■ 江东新区高校区安居房项目装配式建筑奖励建筑面积和方案变更公示启事

江东新区高教组团JDGJ-08-05地块

总建筑面积增加7209.97m²，地上建筑面积增加6859.97m²，地下建筑面积增加350m²。

总平面图—变更前

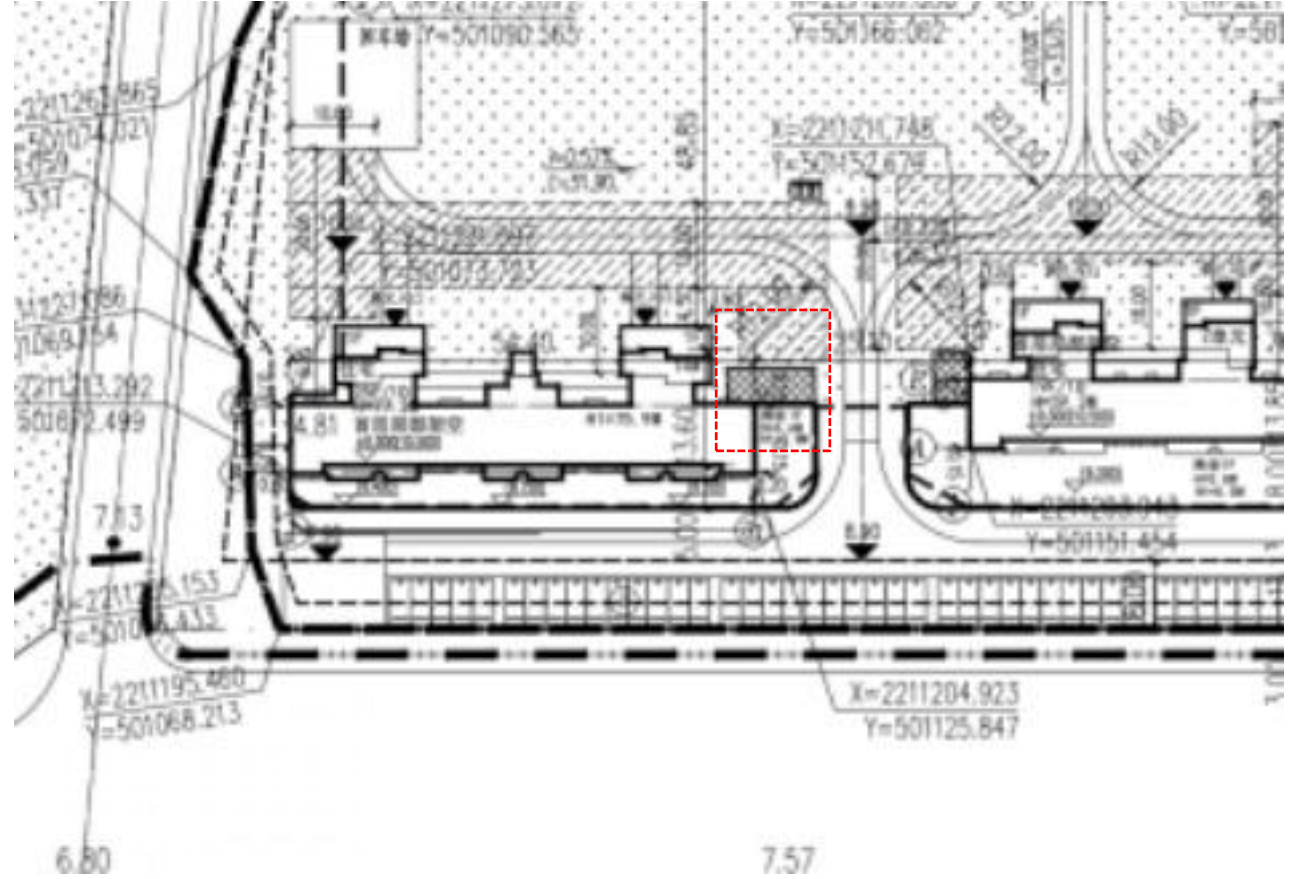
14#楼东侧非机动车坡道出入口延伸至商业背面。

T4-1 (1#、3#、8#、11#、15#、30#楼) 一层平面图-变更后

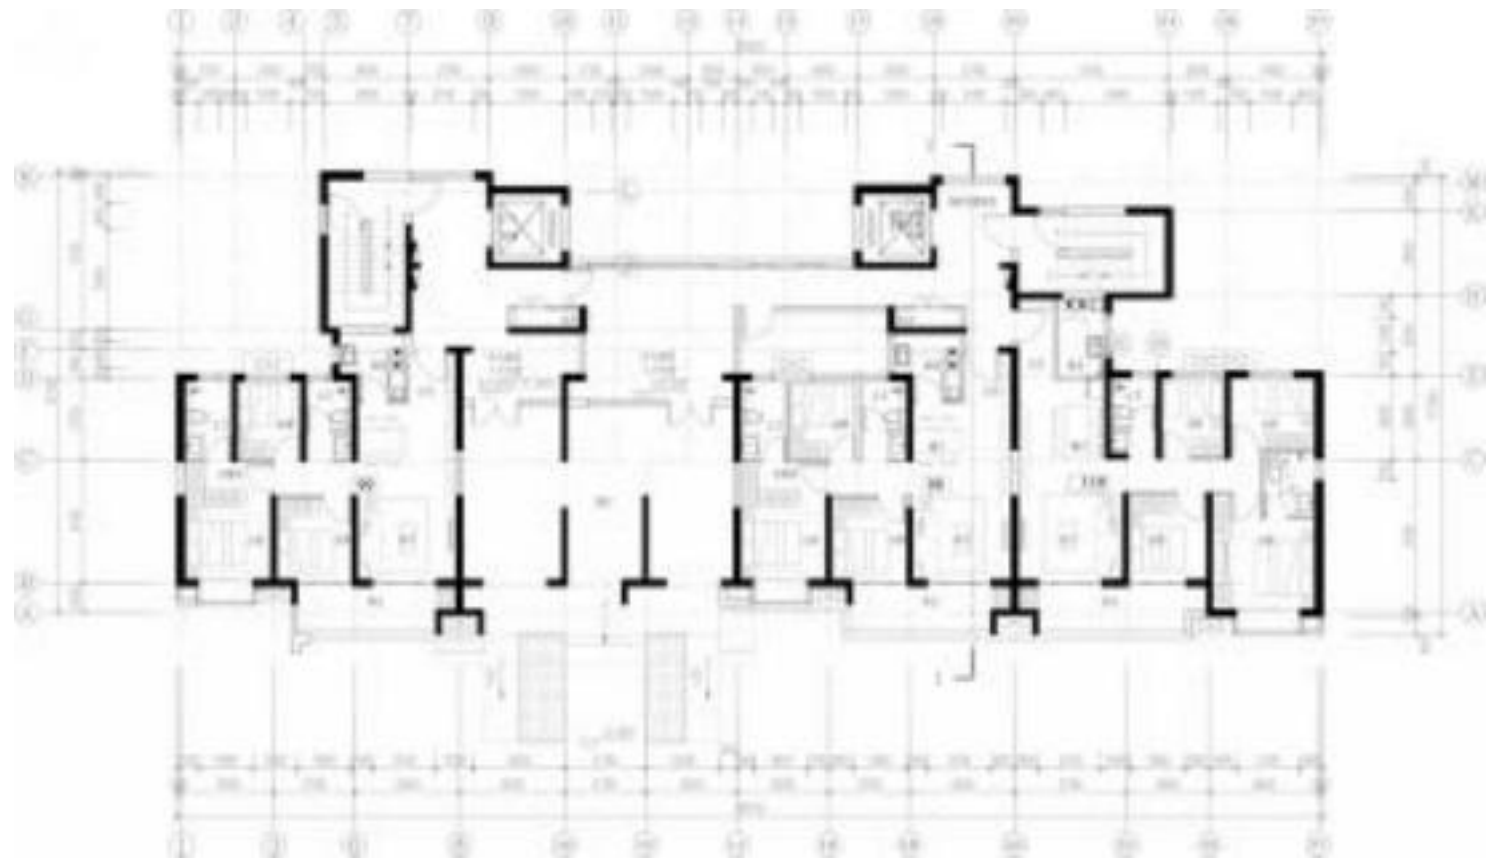
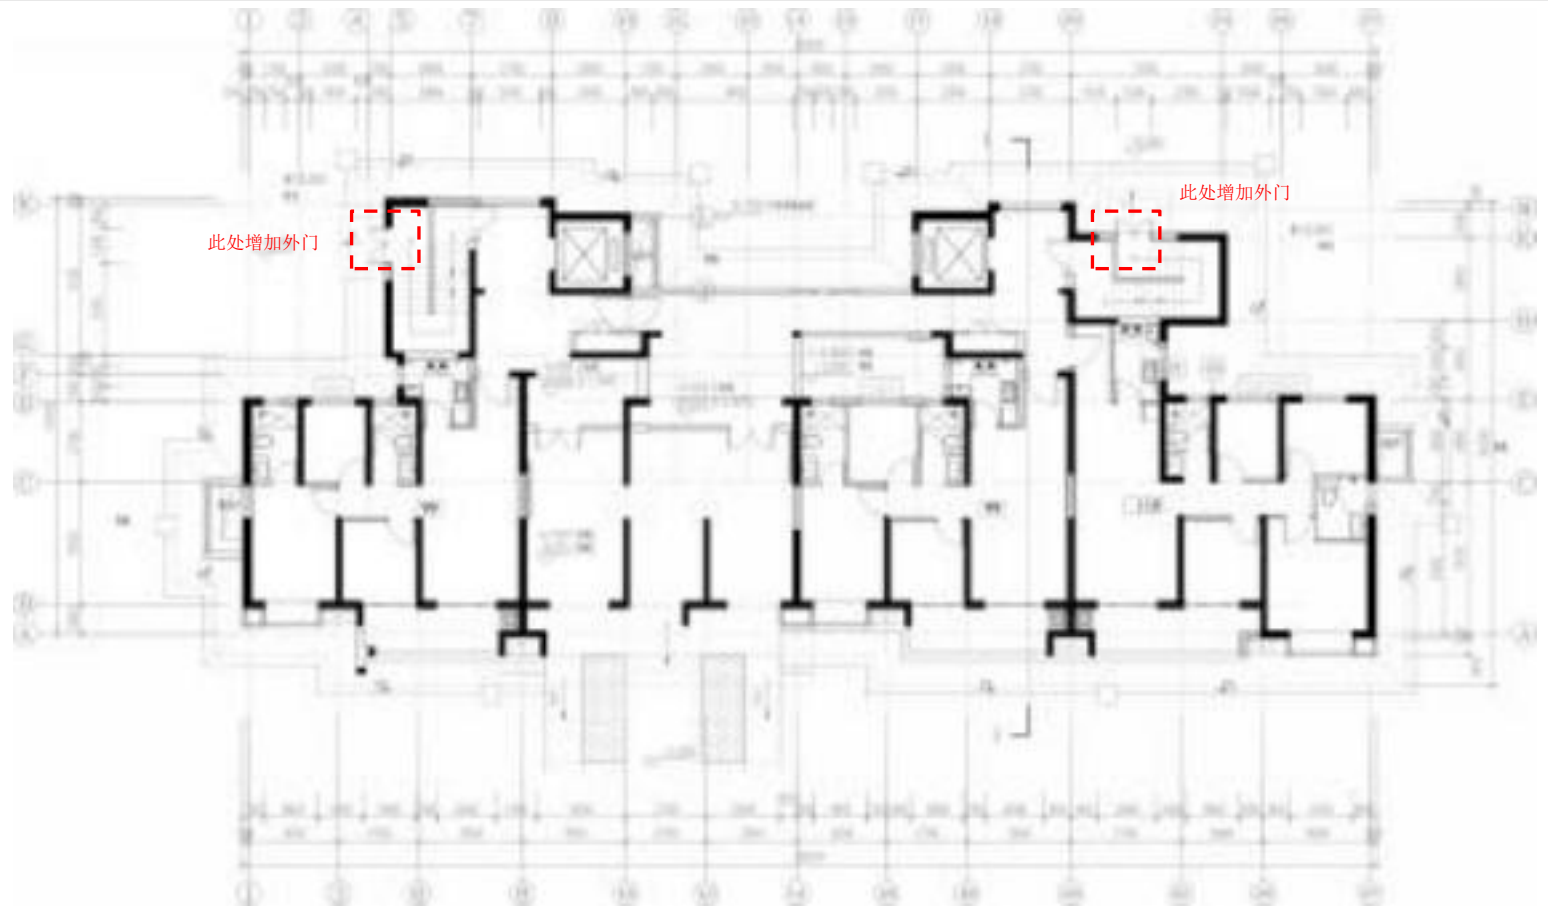
- ①地下室楼梯直通室外, 增加外门。

2#楼一层平面图-变更后

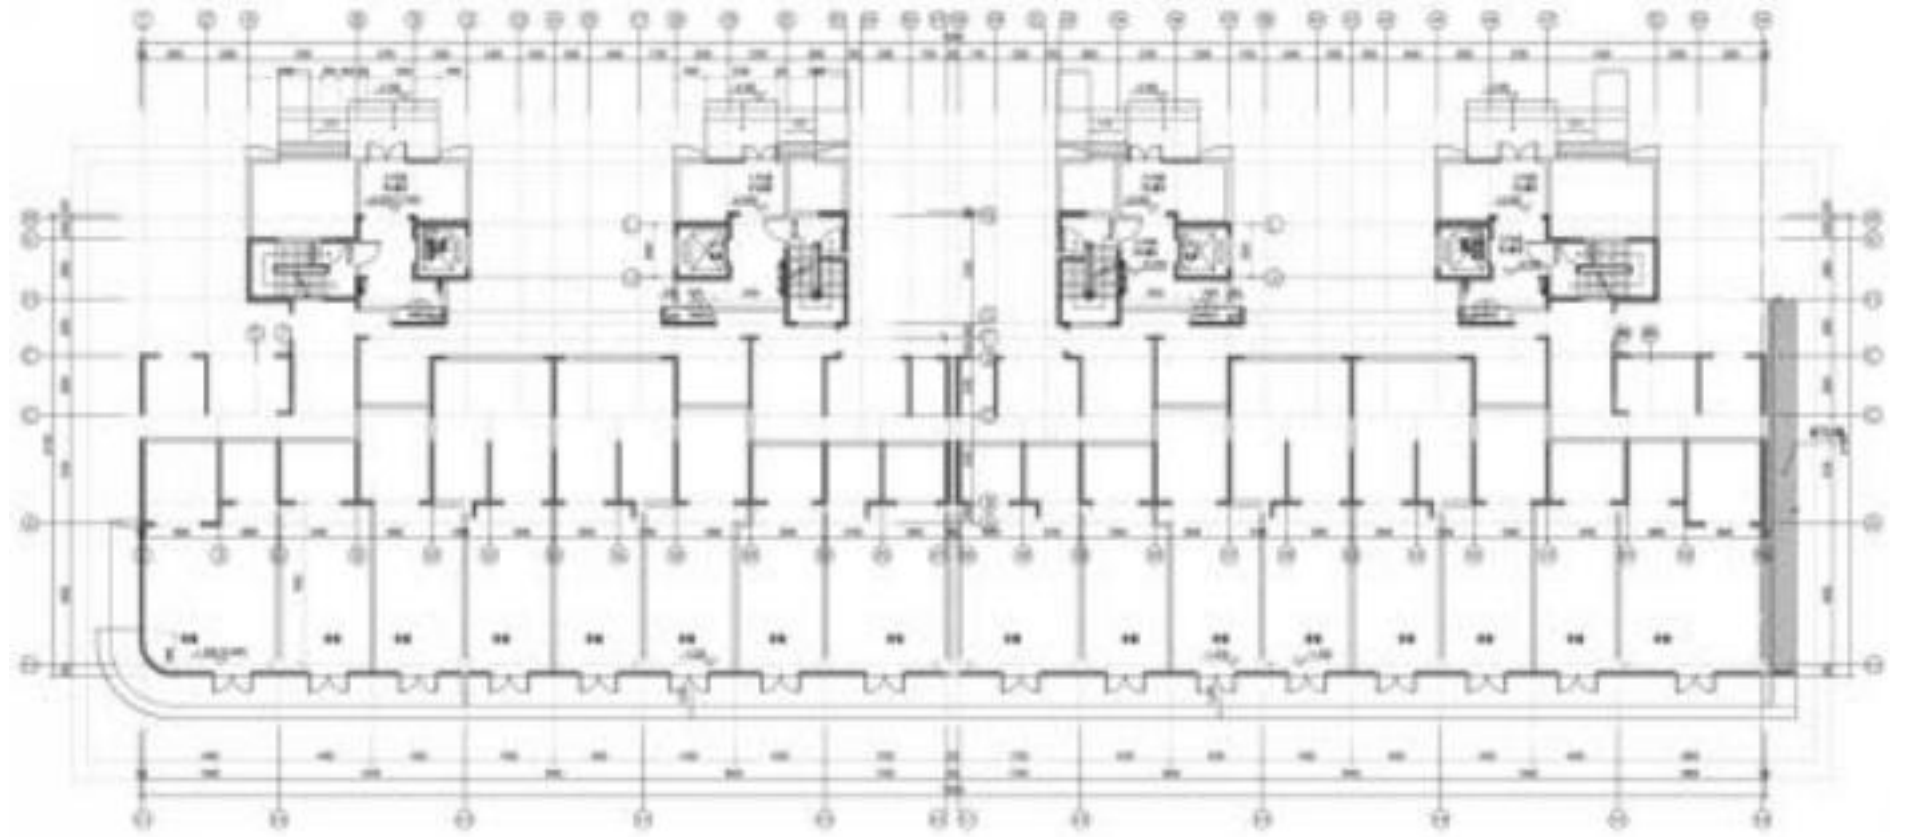
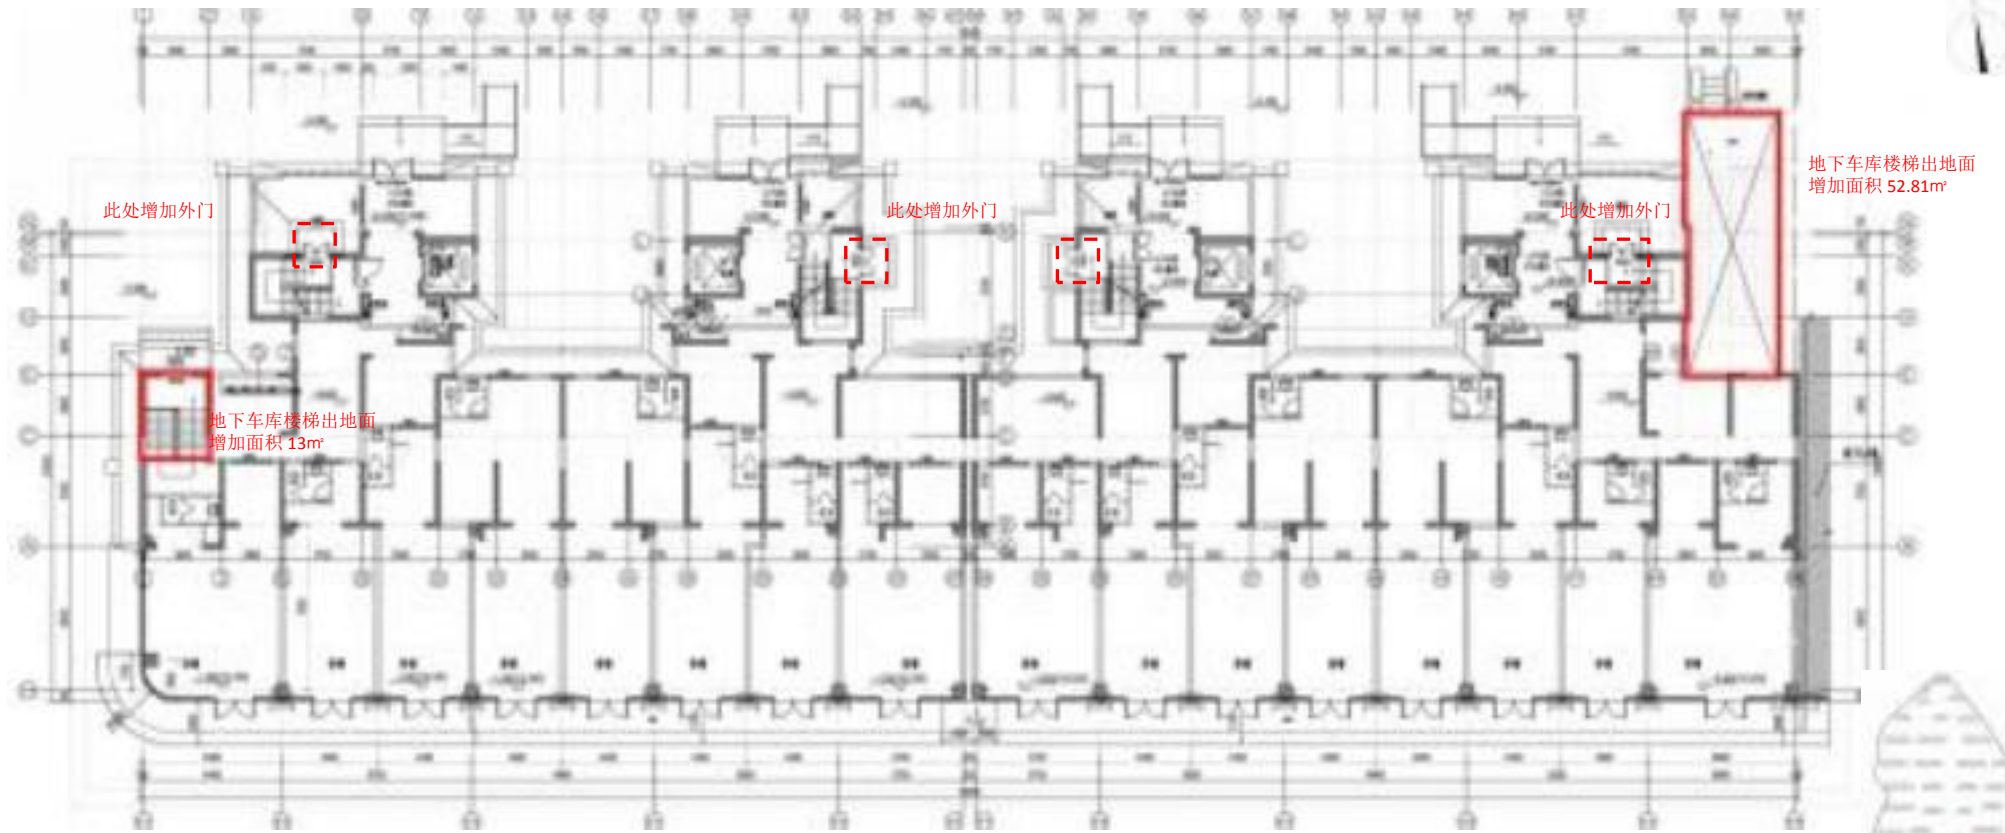
本层面积增加65.81m²
变更说明:

- ①增加车库出地面楼梯;
- ②地下室楼梯直通室外, 增加外门。

2#、12#楼屋顶层平面图-变更后

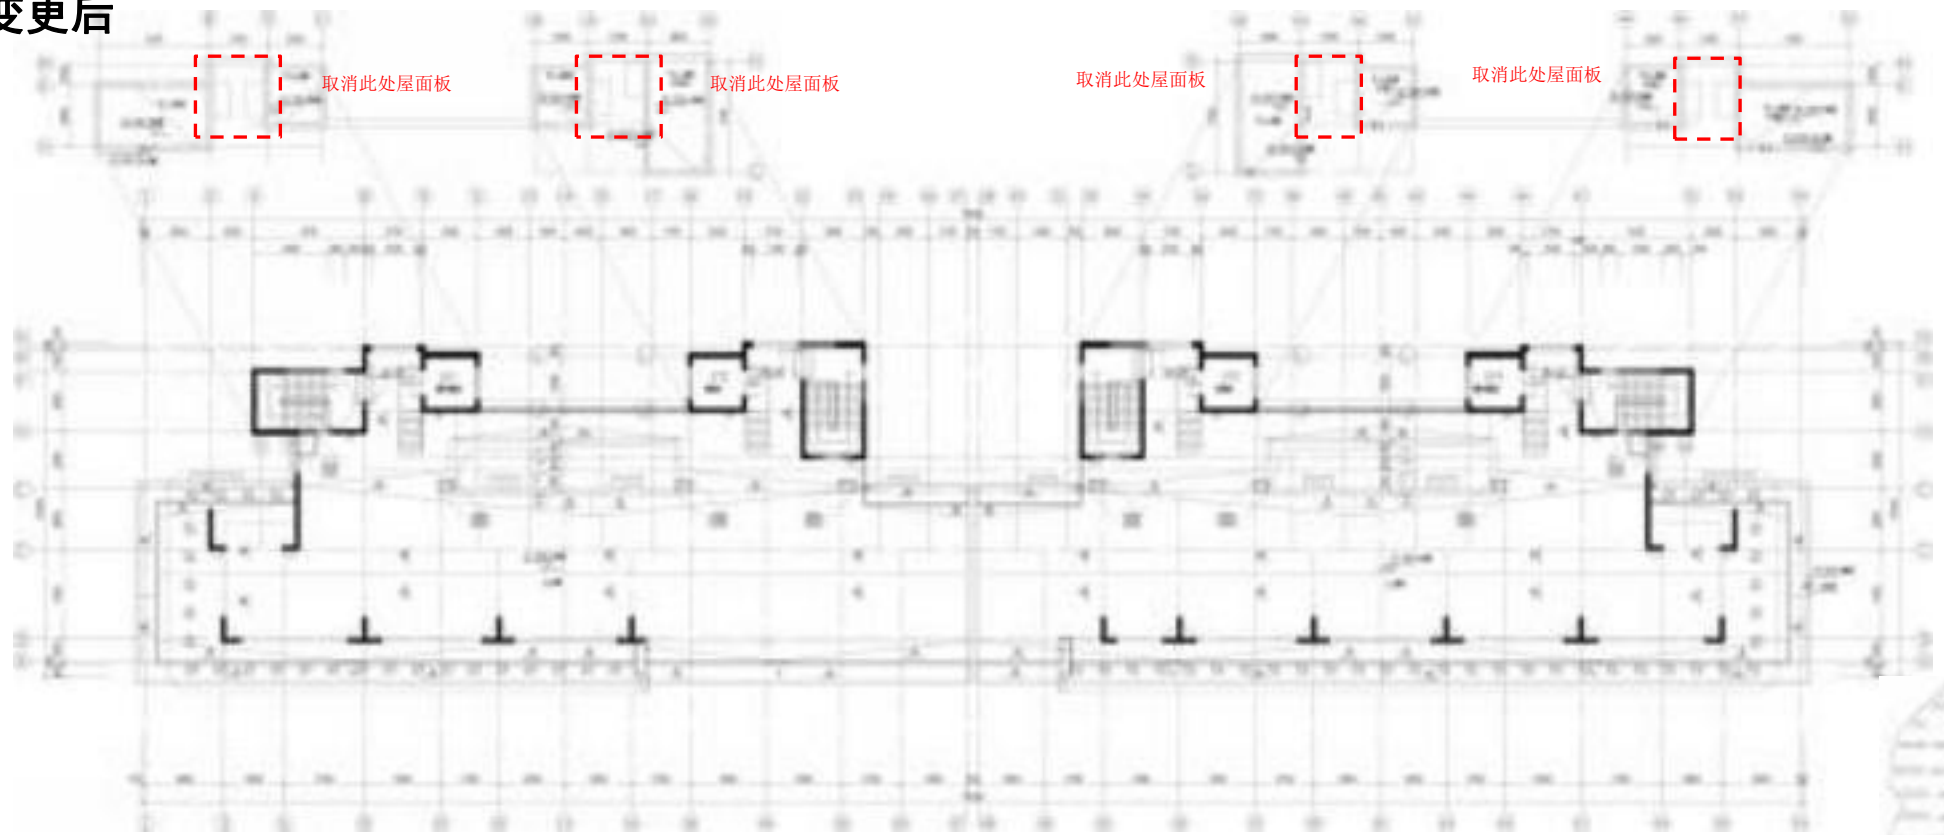
- 变更说明：**
- ①取消楼梯间屋面与电梯机房屋面之间的屋面板。
